监 理 通 知 单

工程名称：张北光伏电站容配比优化改造工程项目

编号：GFDZJBM08 -008

关于新增的光伏支架基础条形支墩混凝土强度问题。

附：新增光伏支架基础条形支墩问题照片。

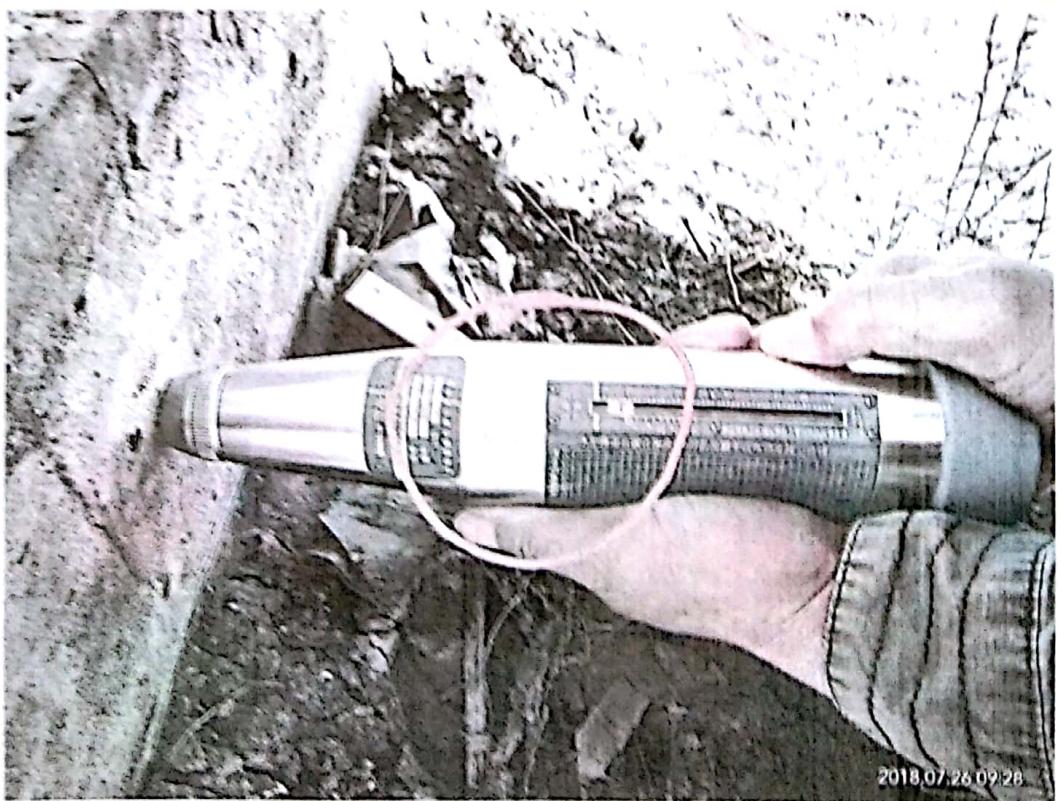
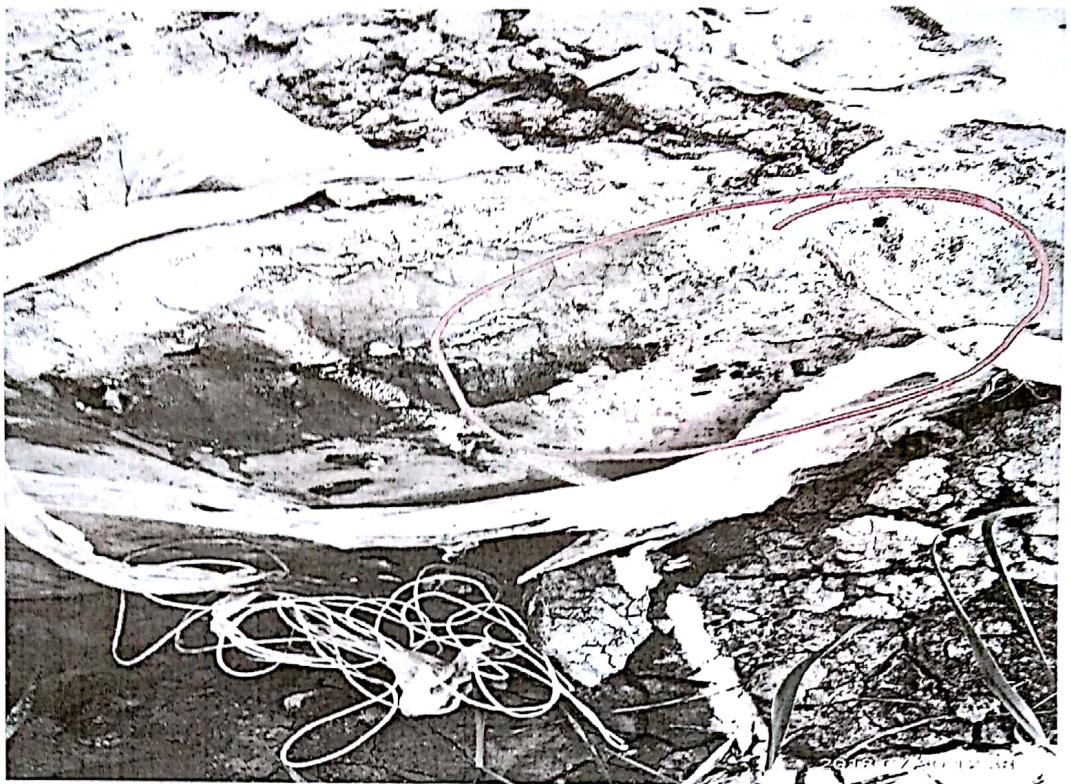
监理项目部于 2018 年 06 月 22 日、2018 年 7 月 26 日，对新增光伏支架基础条形支墩第一批和最后一批就行了混凝土回弹仪抽查检测，第一批与最后一批检测结果都达不到设计要求。施工浇注期间监理项目部多次与总包项目部和施工单位交流沟通混凝土强度情况以及搅拌配比用料是否按照制定的《混凝土混合比》等。

由于现浇混凝土支墩不符合设计要求，对已安装的光伏组件存在着较大的安全隐患，如遇大风强对流恶劣天气，会对光伏组件产生较大的危害，导致光伏电站利益严重受损。

包方项目部自接到《监理通知单编号 M08 -008》后，应对新增光伏支架基础现浇支墩进行检查，对不符合设计要求的支墩进行标记。并制定出《混凝土现浇支墩整改方案》报备监理项目部。
